ข้อหารือเกี่ยวกับกฎหมายควบคุมอาคาร ปี ๒๕๕๐

สำนักควบคุมและตรวจสอบอาคาร
กรมโยธาธิการและผังเมือง
www.dpt.go.th

คำนำ

สิ่งที่ส่งมาด้วย ๑. สำเนาคำขออนุญาตก่อสร้างอาคารของนางเสาวคนธ์ มาเรค จำนวน ๒ แผ่น
๒. สำเนาแบบแปลนแผนผังบริเวณก่อสร้างอาคาร จำนวน ๓ แผ่น
๓. สำเนาแผนที่ภาษีของบริเวณที่ขออนุญาตก่อสร้างอาคาร จำนวน ๑ แผ่น
๔. ภาพถ่ายบริเวณที่ขออนุญาตก่อสร้างอาคาร จำนวน ๓ แผ่น

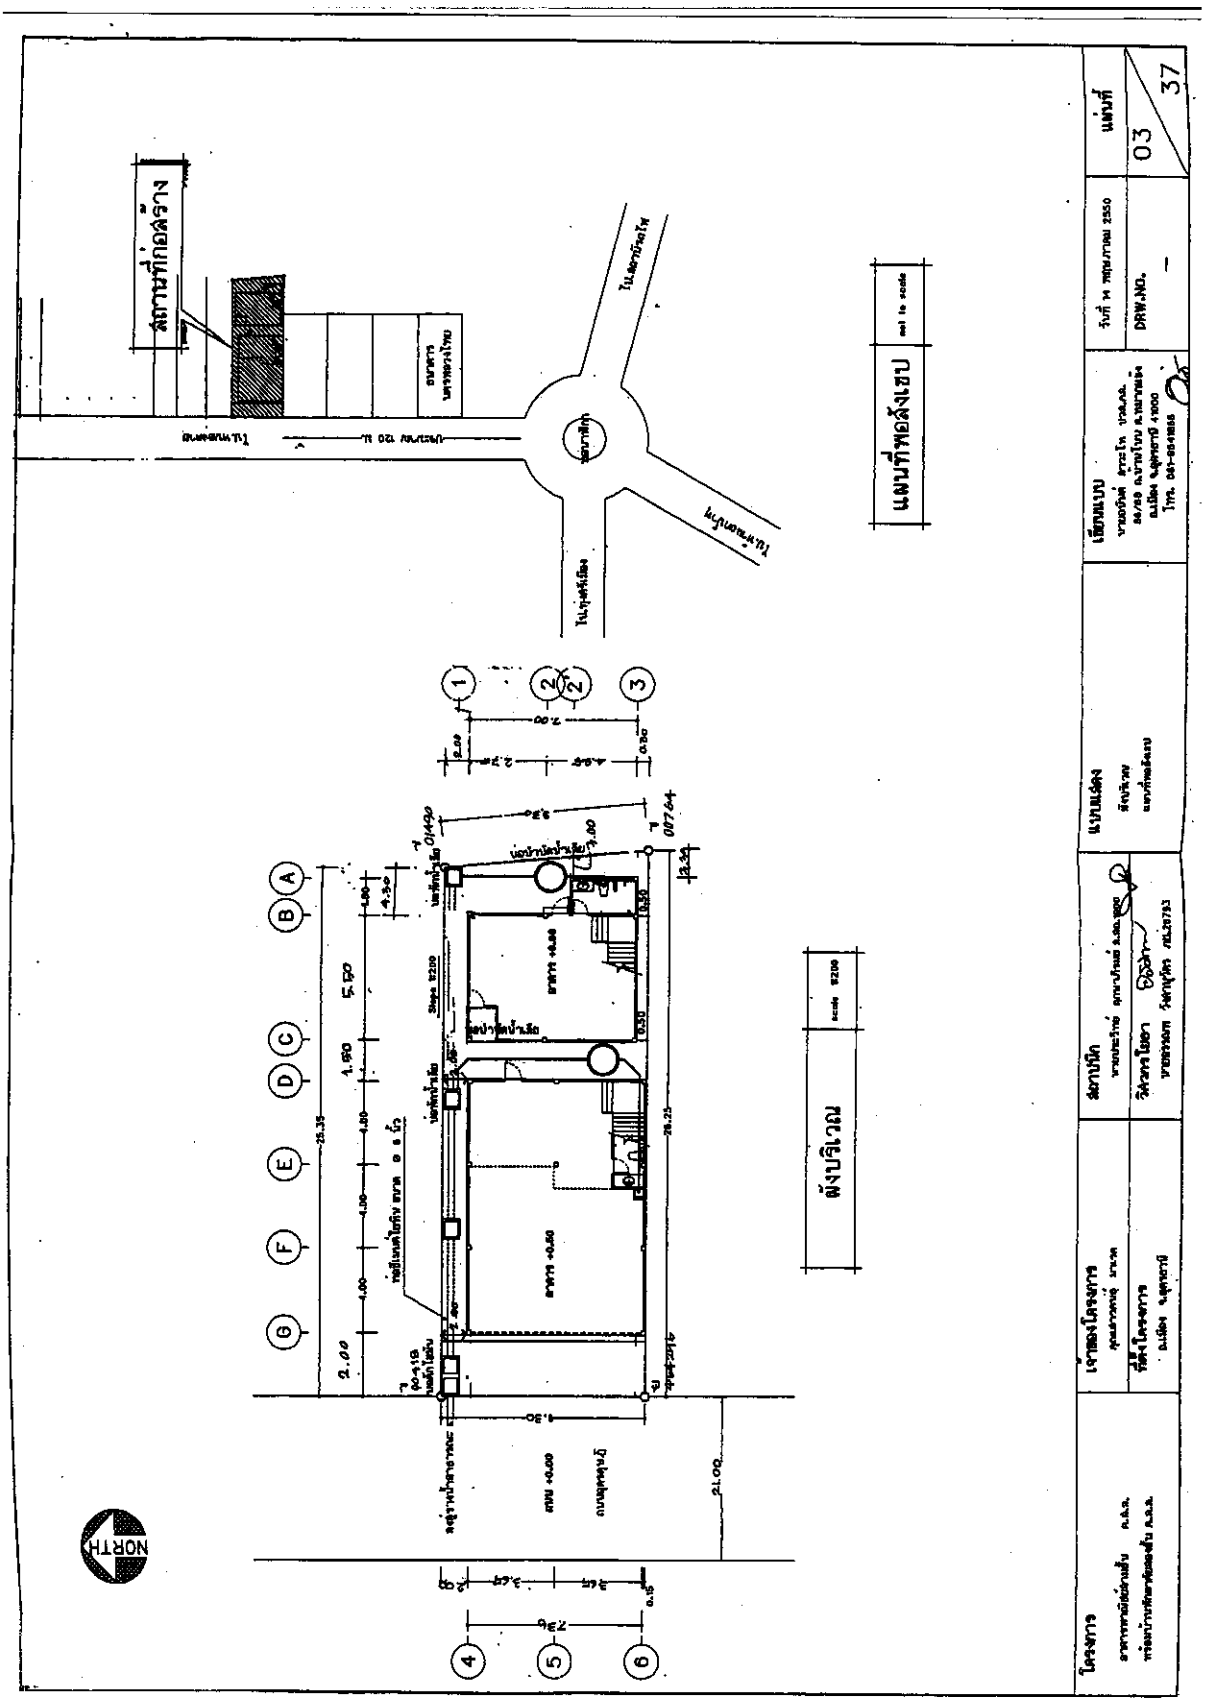
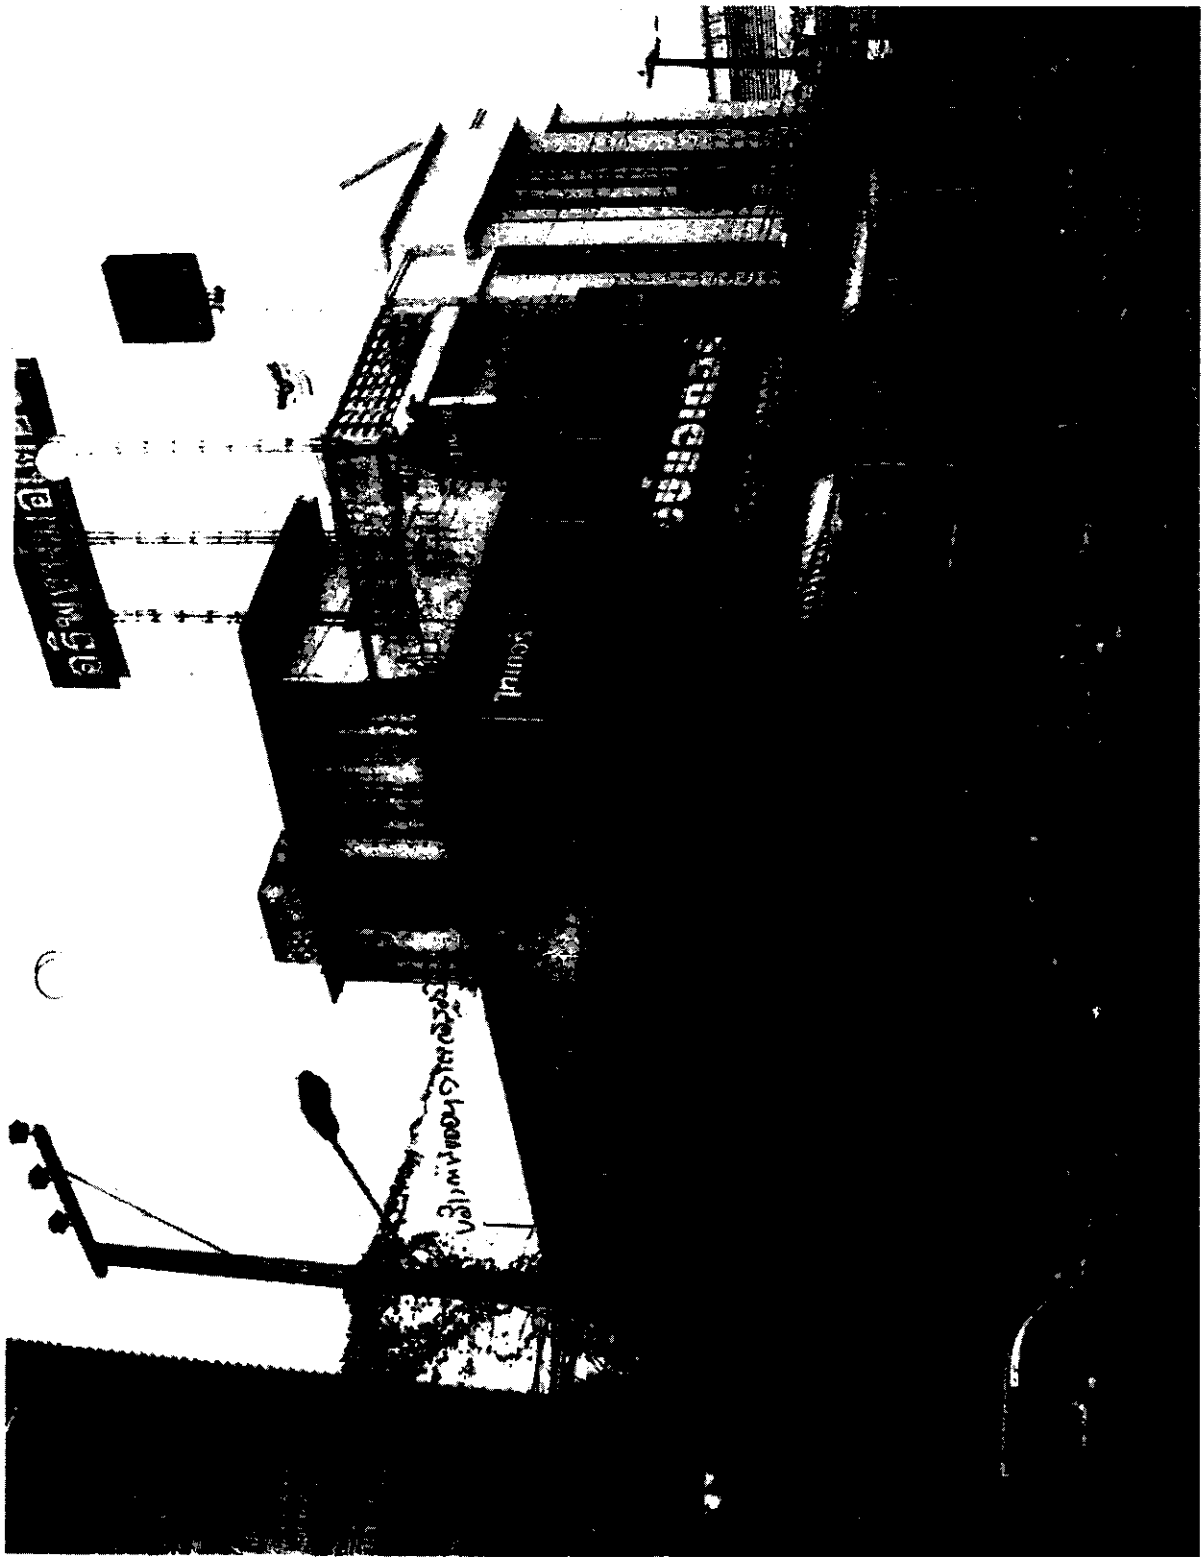
ด้วยเทศบาลนครอุดรธานี ได้รับคำขออนุญาตก่อสร้างอาคารของนางเสาวคนธ์ มาเรค เพื่อก่อสร้างอาคารชนิด ค.ส.ล. ๓ ชั้น จำนวน ๑ หลัง เพื่อใช้เป็นอาคารพาณิชย์และพักอาศัย โดยอาคารดังกล่าวได้ก่อสร้างโดยใช้ผนังร่วมกับอาคารตึกแถวที่มีอยู่เดิม ซึ่งตามกฎกระทรวง ฉบับที่ ๕๕ (พ.ศ. ๒๕๔๓) ออกตามความในพระราชบัญญัติควบคุมอาคาร พ.ศ. ๒๕๒๒ หมวด ๔ ข้อ ๔๙ (๒) การก่อสร้างอาคารในบริเวณด้านข้างของห้องแถวหรือตึกแถว ถ้าห้องแถวหรือตึกแถวนั้นมีจำนวนไม่ถึงสิบคูหาและมีความยาวรวมกันไม่ถึง ๔๐ เมตร อาคารที่สร้างขึ้นจะต้องห่างจากผนังด้านข้างของห้องแถวหรือตึกแถวนั้นไม่น้อยกว่า ๒ เมตร เว้นแต่การสร้างห้องแถวหรือตึกแถวต่อจากห้องแถวหรือตึกแถวเดิมตามข้อ ๔

ดังนั้น เทศบาลนครอุดรธานี จึงขอเรียนหารือว่าอาคารดังกล่าวเข้าข่ายที่จะต้องปฏิบัติให้ถูกต้องตามกฎกระทรวง ฉบับที่ ๕๕ (พ.ศ. ๒๕๔๓) หมวด ๔ ข้อ ๔๙ (๒) หรือไม่ ทั้งนี้ ได้มอบหมายให้ นายอรรณพ วังศานุวัตร ตำแหน่งหัวหน้าฝ่ายควบคุมอาคาร เป็นผู้ให้ข้อมูลรายละเอียดเกี่ยวกับกรณีดังกล่าว

สิ่งที่ส่งมาด้วย ตัวอย่างผังจัดสรรที่ดิน จำนวน ๑ แผ่น

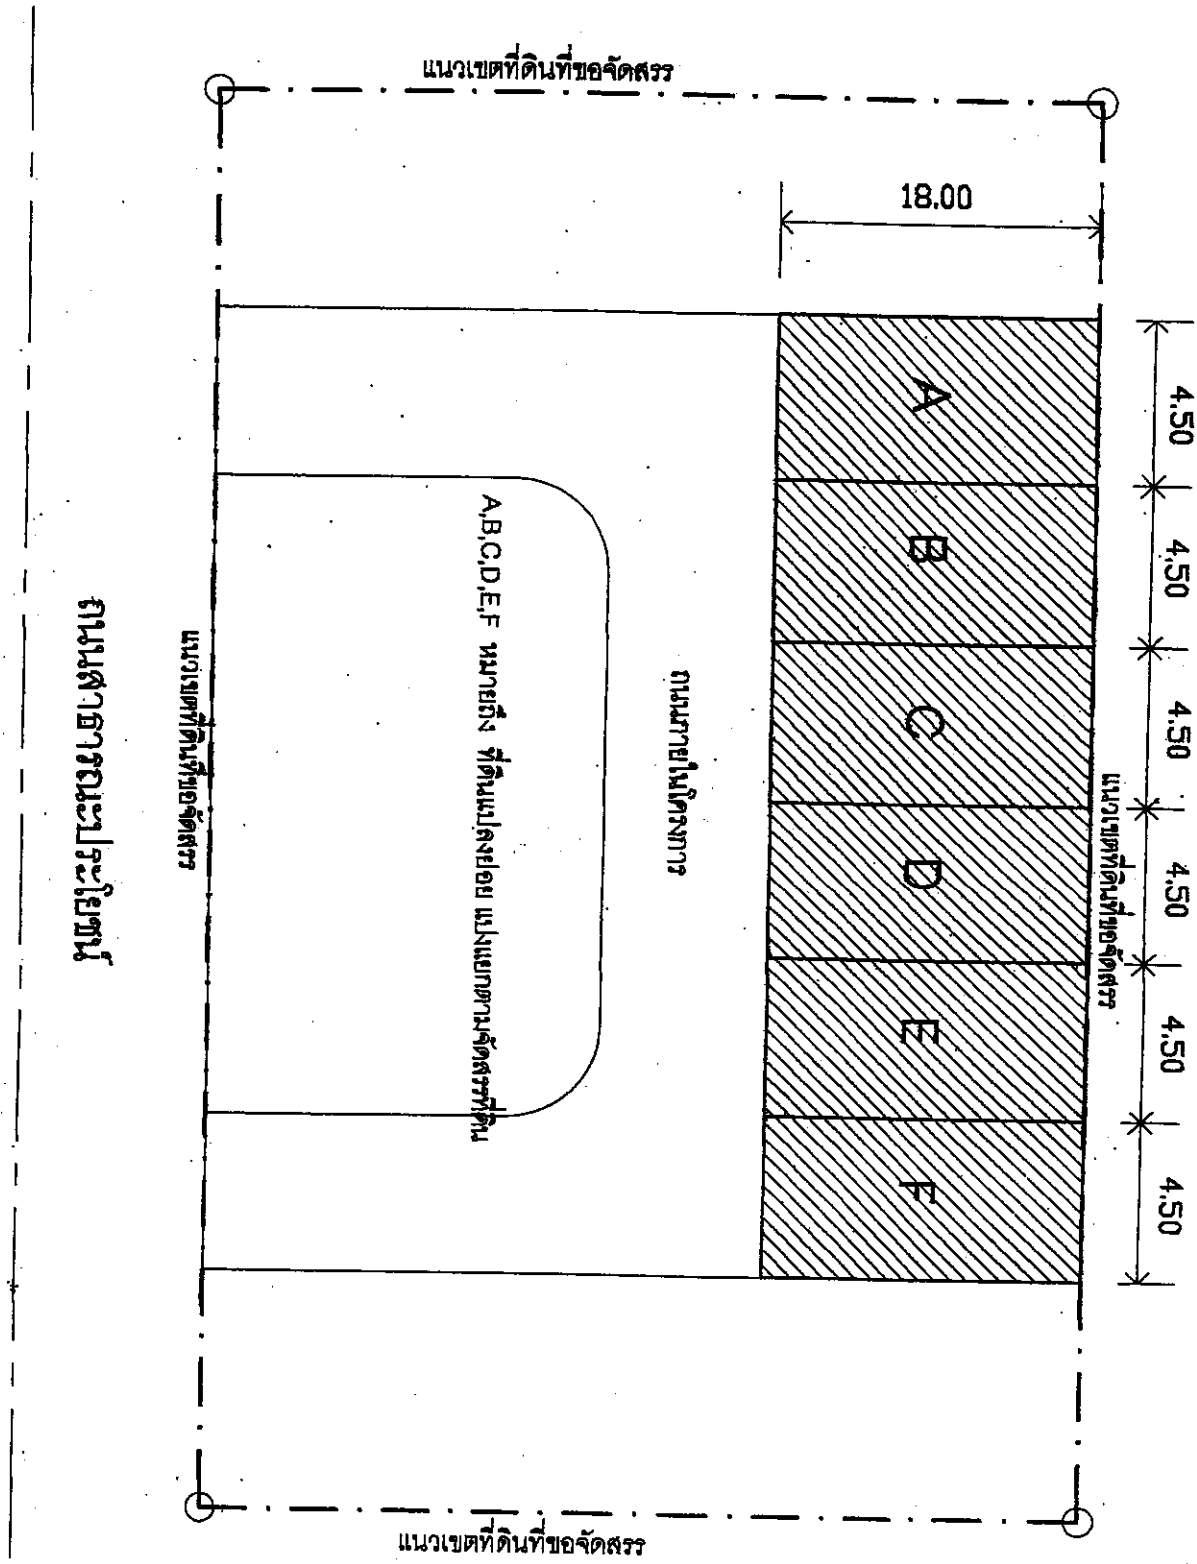
ดังนั้น ในกรณีดังกล่าวจะเห็นได้ว่าแนวเขตที่จะมีอยู่ ๒ แนว คือ แนวเขตที่ดินตามโฉนดเดิม (โฉนดที่ยื่นขออนุญาต) กับแนวเขตที่ดินตามแปลงย่อยที่ได้รับการจัดสรรที่ดินแล้ว (ตามผังจัดสรรที่ดินแต่ยังไม่แบ่งแยกเป็นโฉนด)

ในการนี้ จากกรณีดังกล่าวทางองค์การบริหารส่วนตำบลฉลองจึงขอหารือว่า ในการพิจารณาระยะเว้นของแนวอาคารกับแนวเขตที่ดิน ควรยึดหลักการพิจารณาอย่างไร ระหว่างแนวเขตที่ดินตามโฉนดที่ดินเดิมกับแนวเขตที่ดินตามแปลงย่อยจัดสรรที่ดินที่ได้อนุญาตจัดที่ดินแล้ว เพื่อเป็นแนวทางในการพิจารณาที่ถูกต้องต่อไป

สิ่งที่ส่งมาด้วย รูปตัดอาคารที่ประสงค์จะก่อสร้าง

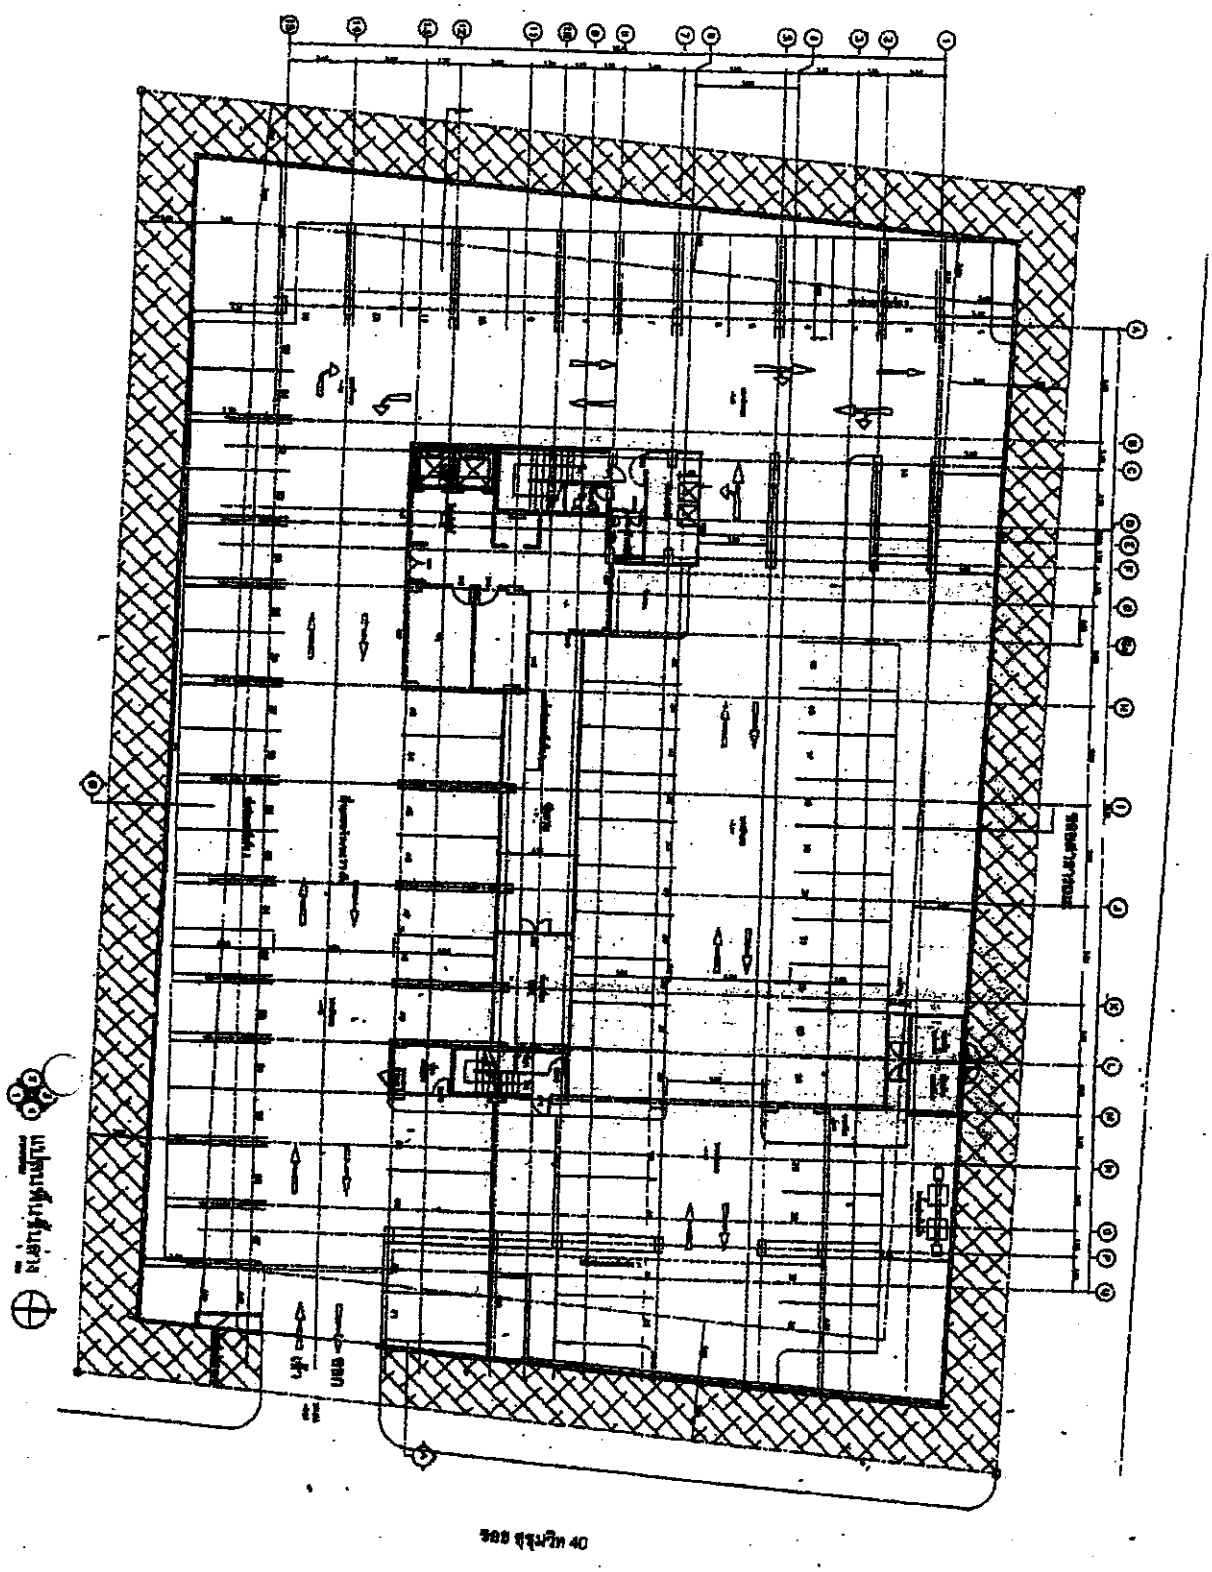
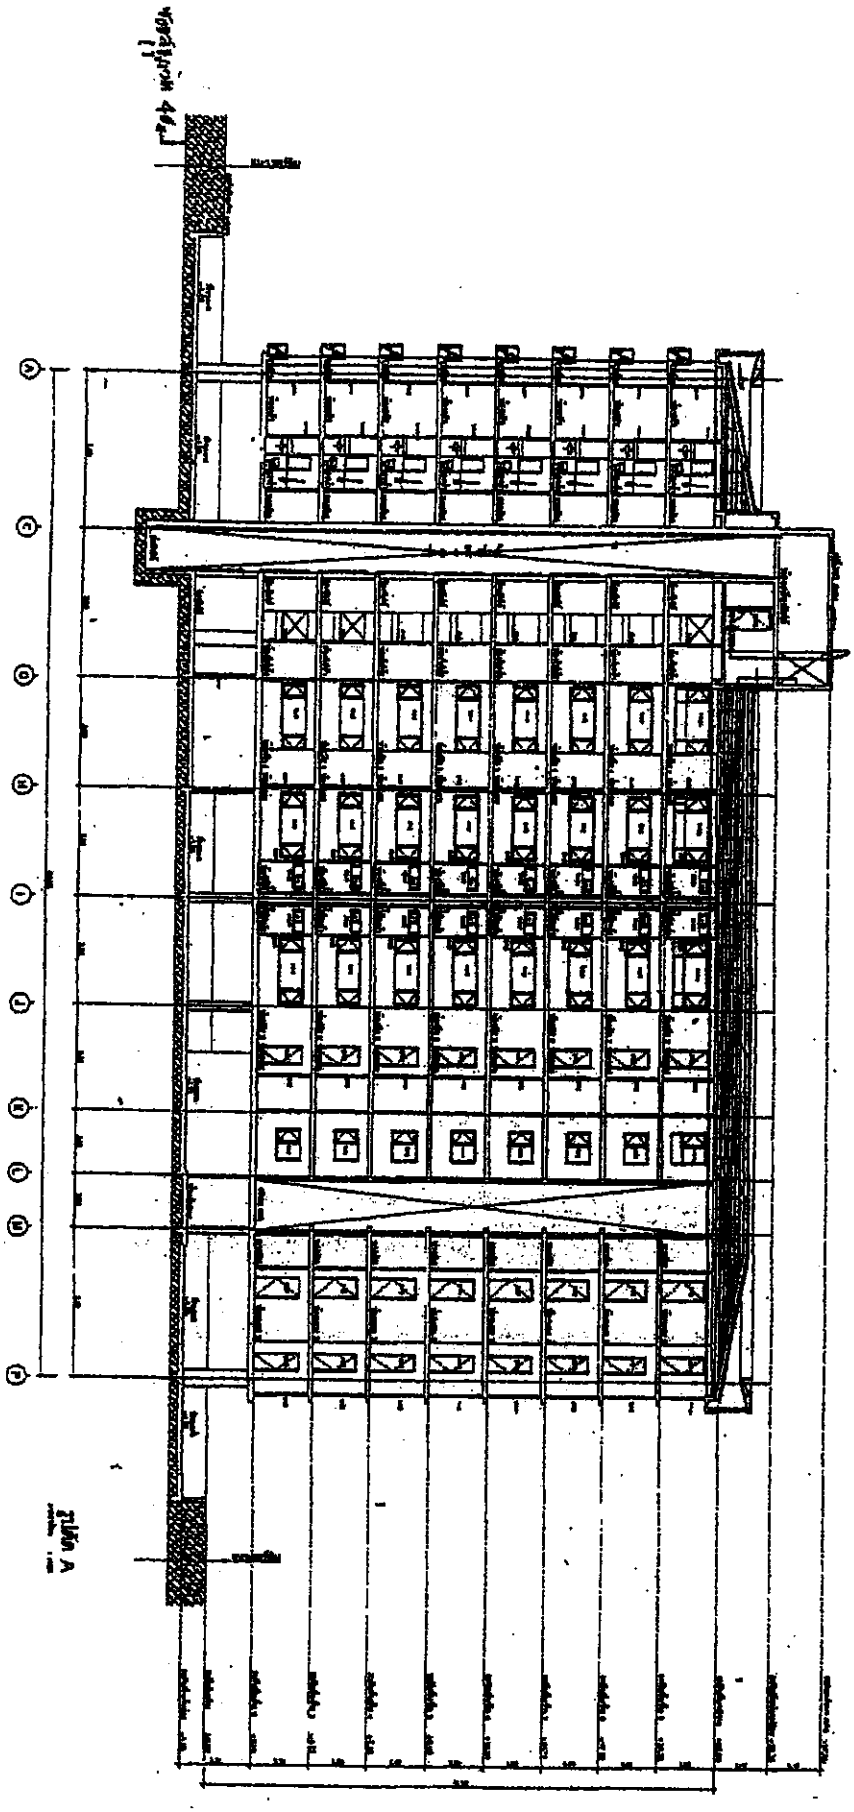
ด้วยข้าพเจ้า นายชูเกียรติ จูมทอง มีความประสงค์จะก่อสร้างอาคารขนาดใหญ่ โดยกำหนดความสูงอาคารไม่เกิน ๒๓ เมตร พื้นที่ก่อสร้างอาคารไม่เกิน ๑๐,๐๐๐ ตารางเมตร บนที่ดินของข้าพเจ้าซึ่งมีขนาดที่ดินประมาณ ๑ ไร่ ที่ดินตั้งอยู่ซอยสุขุมวิท ๔๐ ถนนสุขุมวิท เขตคลองเตย กรุงเทพมหานคร โดยข้าพเจ้ามีความประสงค์จะถมดินในโครงการก่อการก่อสร้าง เนื่องจากสภาพที่ดินเป็นที่ดินที่ต่ำกว่าถนนซอยสุขุมวิท ๔๐ ซึ่งข้าพเจ้าประสงค์จะถมดินสูงกว่าถนนซอยสุขุมวิท ๔๐ ประมาณ ๑.๕๐ เมตร ก่อนการก่อสร้างอาคาร ซึ่งหากได้ดำเนินการก่อสร้างในที่สภาพที่ดินที่เป็นอยู่ปัจจุบัน เกรงว่าจะทำให้เกิดปัญหาน้ำท่วมโครงการในภายหลังได้ ทั้งนี้เพราะสภาพของถนนซอยมีสภาพต่ำกว่าความเป็นจริง และไม่ทราบว่าสำนักงานเขตคลองเตยจะดำเนินการปรับปรุงซอยดังกล่าวเมื่อใด

การดังกล่าวข้าพเจ้าประสงค์จะก่อสร้างอาคารบนที่ดินที่ถมดังกล่าว โดยกำหนดให้พื้นของอาคารชั้น ๑ กดลงไปในดินที่ถมประมาณ ๑.๑๕ เมตร รายละเอียดปรากฏตามรูปตัดอาคารที่ส่งมาด้วย และตามกฎกระทรวง ฉบับที่ ๕๕ (พ.ศ. ๒๕๔๓) ออกตามความในพระราชบัญญัติควบคุมอาคาร พ.ศ. ๒๕๒๒ ได้กำหนดคำจำกัดความของคำว่า **"อาคารขนาดใหญ่ หมายความว่า อาคารที่มีพื้นที่รวมกันทุกชั้นหรือชั้นหนึ่งชั้นใดในหลังเดียวกันเกิน ๒,๐๐๐ ตารางเมตร หรืออาคารที่มีความสูงตั้งแต่ ๑๕ เมตรขึ้นไป และมีพื้นที่รวมกันทุกชั้น หรือชั้นหนึ่งชั้นใดในหลังเดียวกันเกิน ๑,๐๐๐ ตารางเมตร แต่ไม่เกิน ๒,๐๐๐ ตารางเมตร การวัดความสูงของอาคารให้วัดจากระดับพื้นดินที่ก่อสร้างถึงพื้นดาดฟ้า สำหรับอาคารทรงจั่วหรือปั้นหยาให้วัดจากระดับพื้นดินที่ก่อสร้างถึงยอดผนังของชั้นสูงสุด"** ซึ่งหากพิจารณาตามคำจำกัดความดังกล่าวการวัดความสูง ๒๓ เมตร ของอาคารที่ข้าพเจ้าประสงค์จะก่อสร้าง จะเริ่มวัดจากระดับพื้นดินที่ก่อสร้างที่ถมสูง ๑.๕๐ เมตร ไปถึงพื้นชั้นดาดฟ้าโดยมีความสูงไม่เกิน ๒๓ เมตร เป็นการถูกต้องใช่หรือไม่
